Gehäuseänderung ROTAX 582-DCDI

Mit Motor-Nr. 4,084.219 wurde ein **neues Kurbelgehäuse** (Teile-Nr. **886 466**) als Ersatz für das bisher verwendete (Teile-Nr. 886 221) eingeführt.

Darstellung zeigt Situation nach der Änderung

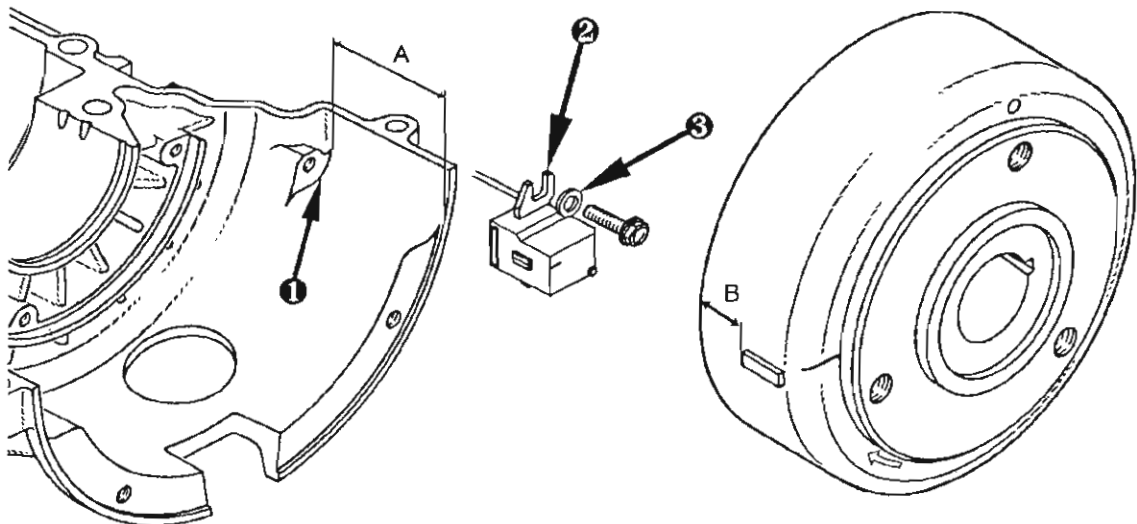
Beim neuen Gehäuse wurde das Maß **A** der Geberauflage **1** von **30 mm** auf **55,8 mm** geändert. Durch diese Maßnahme konnten nun die neuen Geber (Teile-Nr. 965 760 und 965 767), eingeführt mit Motor-Nr. 4,017.191, einfacher montiert und eingestellt werden. Durch die Umstellung auf U-förmige Befestigungslaschen **2** sind 4 Scheiben **3** (Teile-Nr. 827 800) notwendig geworden.

Aufgrund der neuen Geberposition wurde die Leitstückposition **B** am Magnetrad von **17 mm** auf **14,5 mm** verringert.
